NÁZEV VEŘEJNÉ ZAKÁZKY: **„NOVÁ RADNICE PRAHY 12, nový prostor ve 3 .NP pro oddělení
Kontroly dopravních přestupků“**

Vysvětlení zadávací dokumentace #1

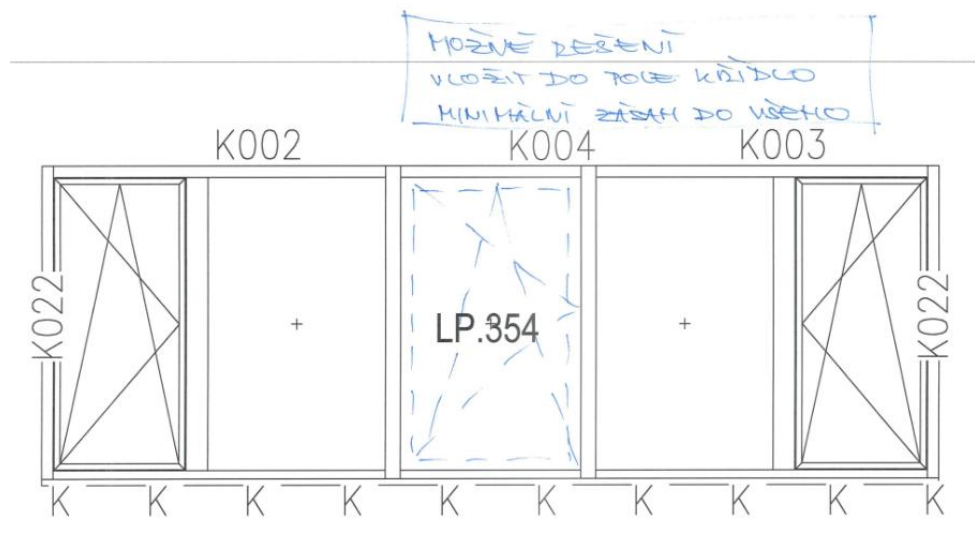
Žádáme zadavatele o název dodavatele stávajících oken, kvůli položce č. 8 v oddílu 766

Úprava stávající okenní sestavy mezi osami 15 a 16 kompl - fixní pole rozm 1010/2200mm bude nahrazeno otevíravým oknem.

Předpokládáme, že výplně otvorů jsou ještě v záruce, a jedná se o zásah do konstrukce.

Dodavatelem oken byla společnost AlteCh Mladá Boleslav, s.r.o. (<http://altechmb.cz/>)

Zadavatel upřesňuje, že celé jedno fixní křídlo má být nahrazeno otevíravým a výklopným křídlem.
